# 改善箇所説明図

## 不具合発生箇所

シリンダヘッド

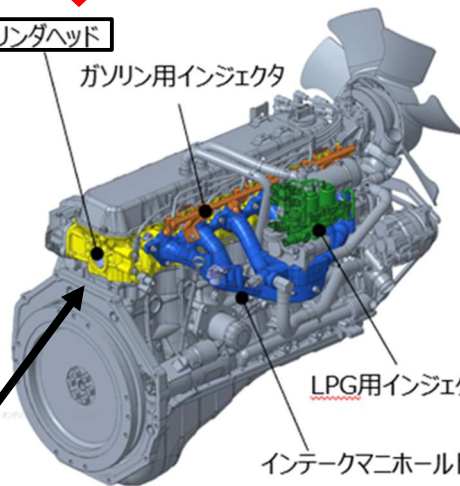
フォークリフトのエンジンにおいて、シリンダヘッド製造時の鋳型管理が不適切なため、燃焼室の形状が公差をはずれているものがある。そのためガソリン燃料使用時に適切な混合気が生成できずに燃焼不良が発生し、NO<sub>x</sub> 排出量が規制値を超えるおそれがある。

全車両、シリンダヘッドを良品に交換する。

シリンダヘッドの刻印で識別する。
